Rapport d'analyse environnementale

Modification du décret numéro 1003-2000 du 24 août 2000, modifié par le décret numéro 628-2002 du 29 mai 2002, en faveur d'Hydrowatt SM-1 inc. et de M. Philip Lawee, M. Alfred Lawee et M. Jacky Cerceau, agissant en qualité de fiduciaires de Fiducie Sainte-Marguerite, concernant la délivrance d'un certificat d'autorisation pour l'augmentation de la puissance de la centrale hydroélectrique SM-1 située sur les territoires de la Ville de Sept-Îles et de la Municipalité de Gallix

Dossier 3211-12-59

Janvier 2003

Figure 1 : Seuils en aval de la centrale SM-1 (vue en direction nord)

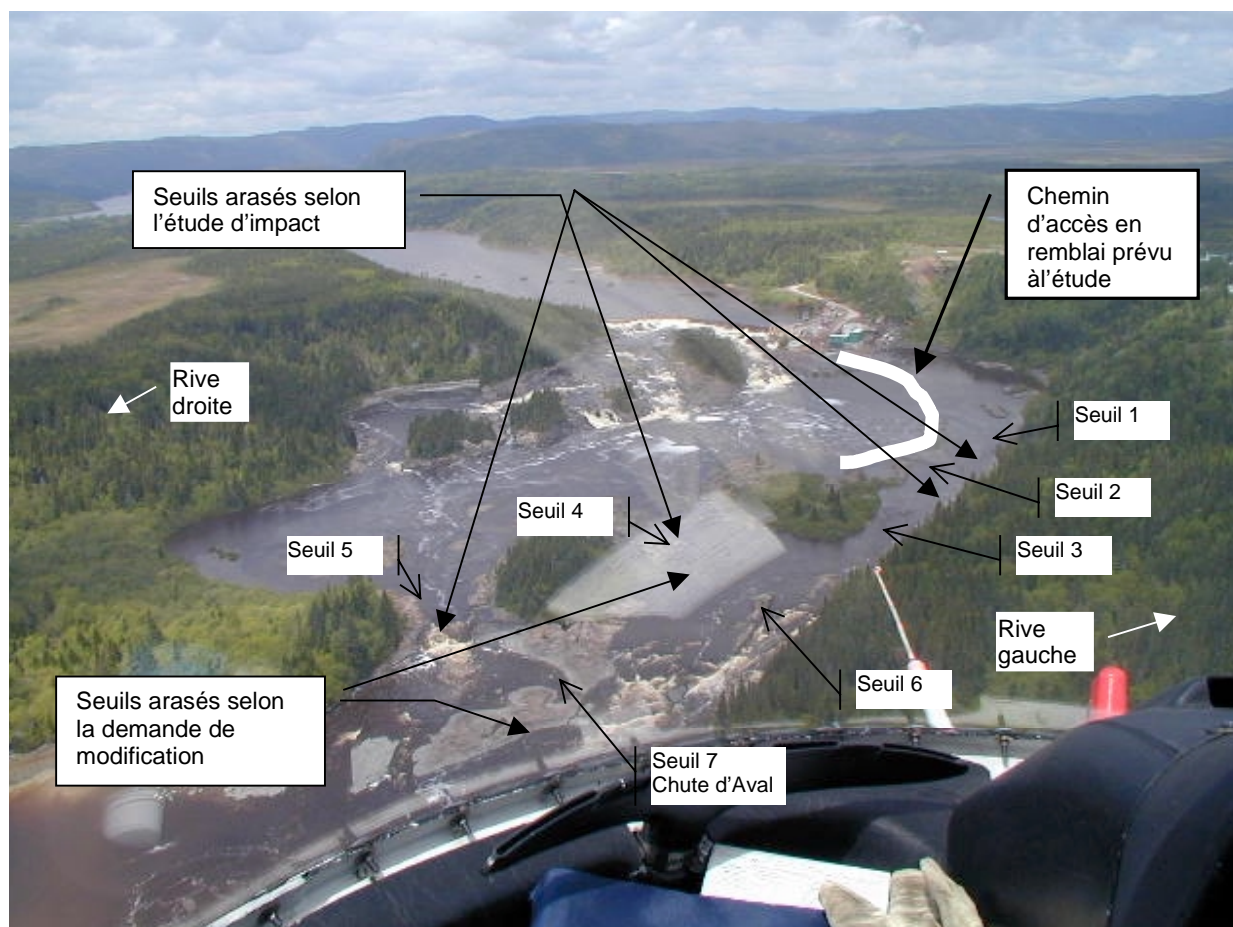
Cette étude conclut que l'arasement des cinq seuils ne permet pas d'augmenter la hauteur de chute de 0,5 m. Cette augmentation peut cependant être obtenue en arasant les seuils 4 et 7 (ce dernier seuil est également désigné Chute d'Aval sur les cartes topographiques). Comme l'arasement du seuil 7 ne fait pas partie du projet initial et que l'étude d'impact n'a pas évalué les impacts découlant de ce nouveau patron d'arasement, l'initiateur de projet a déposé une demande de modification du décret et a évalué les impacts découlant de ces modifications.

En appui à sa demande, l'initiateur a déposé plusieurs études analysant les impacts causés par le nouveau patron d'arasement. Suite à des discussions avec l'initiateur de projet, ce dernier a également décidé de modifier son accès à la zone des travaux en passant par la rive droite et en enjambant le seuil 5 par un pont temporaire, plutôt qu'en construisant un long remblai à partir du site de la centrale en rive gauche.

La demande de modification vise donc l'arasement des seuils 4 et 7 à la cote 0,0 m par dynamitage. L'accès à la zone des travaux est réalisé par la rive droite et la zone de rejet est également relocalisée en rive droite.

Figure 2 : Seuils en aval de la centrale SM-1 (vue en direction sud)

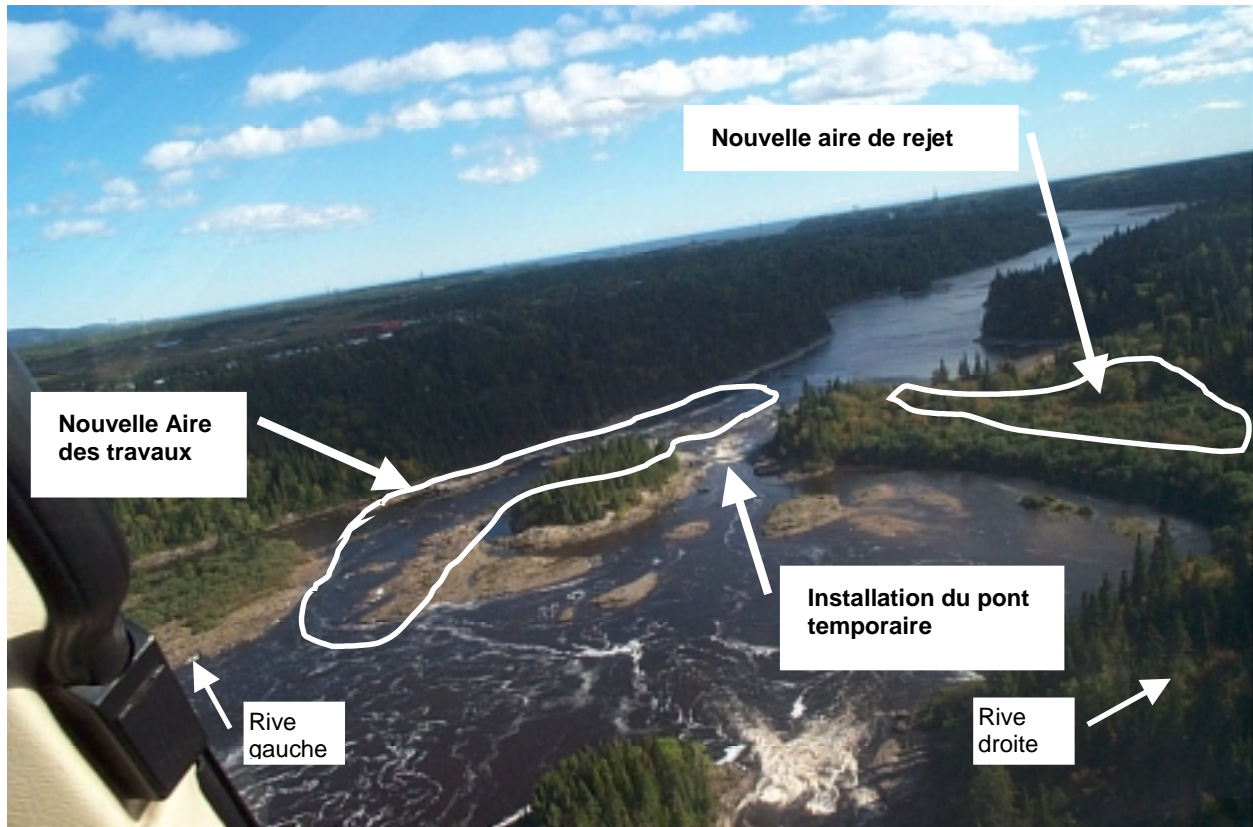
L'éperlan arc-en-ciel doit traverser la Chute d'Aval (seuil 7) ou le seuil 5 pour atteindre son site de frai. Comme la vitesse de pointe de l'éperlan est plutôt limitée (1,4 m/s), il ne peut traverser ces seuils qu'en condition de marée haute alors que la vitesse d'écoulement des eaux est ralentie. Afin d'analyser l'effet des nouveaux débits sur ces passages, l'initiateur de projet a réalisé une modélisation des débits qui compare les conditions d'écoulement actuelles avec celles qui prévaudraient une fois les seuils 4 et 7 excavés.

Selon une simulation des conditions actuelles, effectuée par l'initiateur de projet, les vitesses d'écoulement au pied de la Chute d'Aval sont inférieures à 1,5 m/s que durant la pleine mer supérieure. Aux seuils de contrôle 5 et 7, les durées d'observation d'une vitesse inférieure à 1,5 m/s sont respectivement de 3 h 40 et 3 h par cycle de marée (en haute marée). Les vitesses d'écoulement au seuil 6 sont toujours supérieures à 1,5 m/s.

L'excavation des seuils 4 et 7 modifie le partage des débits entre les bras d'écoulement de la Chute d'Aval. Le débit est augmenté dans le bras du centre et diminué dans le bras en rive droite. Au seuil 5 la durée pendant laquelle la vitesse d'écoulement est inférieure à 1,5 m/s est de 5 h 45 durant la pleine mer supérieure et de 5 h durant la pleine mer inférieure. Les vitesses d'écoulement sur le seuil 7 deviennent toujours supérieures à 1,5.

Nous sommes en accord avec l'évaluation effectuée par l'initiateur de projet ; le programme de suivi de l'éperlan arc-en-ciel prévu par l'initiateur de projet dans son étude d'impact permettra de vérifier l'accès de l'éperlan à ses zones de frai.
